Affärsområdet VA
VA-Planering
Johanna Eriksson, Utredningsingenjör

Granskningskommentarer dagvattenutredning WRS 2021-06-23 detaljplan Grönsta 1:7 mfl.

Granskningskommentarer är skrivna av Johanna Eriksson (Utredningsingenjör VA).
Yttrandet avser sluthandling av dagvattenutredning för detaljplan Grönsta 1:7 m.fl utförd av WRS, daterad 2021-06-23.

Figur 1. Bilden visar en sammanställning av de fördröjningsvolymerna som krävs för att hantera ett 100-årsregn inom detaljplaneområdet.

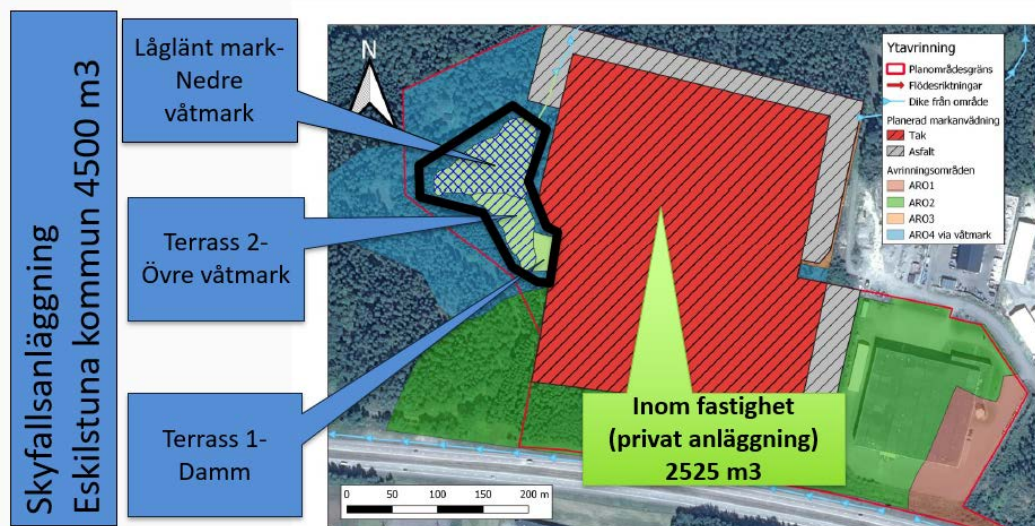
- Stickprov av flödesberäkningar har granskats och EEM har inget att anmärka gällande dessa.
- De föreslagna ytorna i dagvattenutredning måste säkras i plankartan. Hela området som föreslås för skyfallshantering bör inkluderas i detaljplaneområdet (inringat med svart ring i Figur 1). I bilden nedan förtydligas ansvarsfördelningen, skyfallsanläggningen (4 500 m³) är inringad i svart och inom fastighetsmark ska en enskild dagvattenanläggning ordnas som rymmer 2 525 m³. Ytbehovet för skyfallsanläggningen är 9000 m² (med antaget genomsnittligt anläggningsdjup 0,5 m).

Figur 2. Till vänster avrinningsområdet mot Trafikverkets dike innan exploatering inringat med svart markering. Till höger avrinningsområdet mot Trafikverkets dike efter exploatering inringat med svart markering

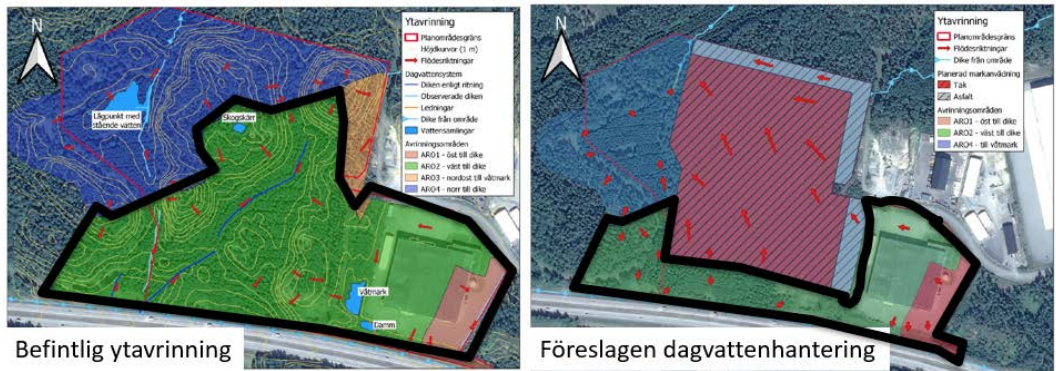
- Det är svårt att helt eliminera belastningen av fastighetsdagvatten till Trafikverkets dike på grund av topografin, svårigheter att utföra åtgärder intill

vägområdet samt att det till viss del finns befintlig bebyggelse. Efter utförda åtgärder kommer belastningen på Trafikverkets dike att minska med 30 % (se figur 2). EEM anser därför att det är en godkänd slutlig dagvattenlösning ur vårt perspektiv.

Eventuellt behöver Trafikverket involveras eftersom de är anläggningsägare av diket. Eftersom belastningen minskar jämfört med dagsläget så borde det ur kapacitetssynpunkt inte finnas något hinder för fortsatt avledning.

Figur 3. Bilden visar ett exempel på hur en översiktlig höjdsättning kan säkerställa att åtgärder genomförs enligt utförd dagvattenutredning och risken att ökad belastning på Trafikverkets dike minimeras.

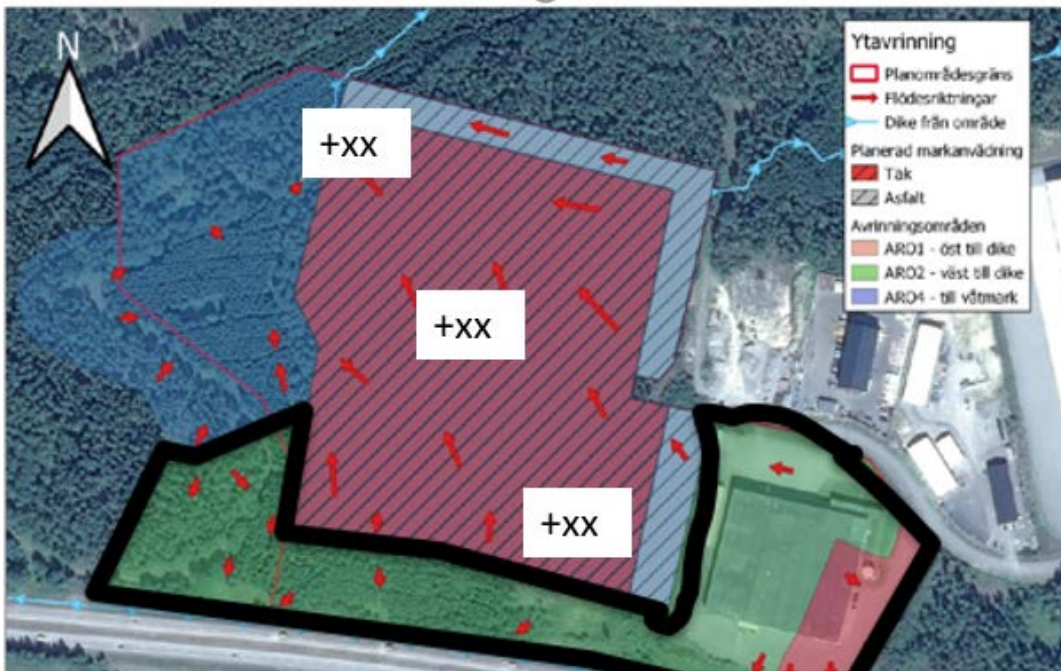
Genom att exempelvis sätta ut nyckelhöjder i plankartan kan man säkerställa att avledningen kommer att ske på det viset som redovisas i dagvattenutredningen, se exempel i Figur 3.
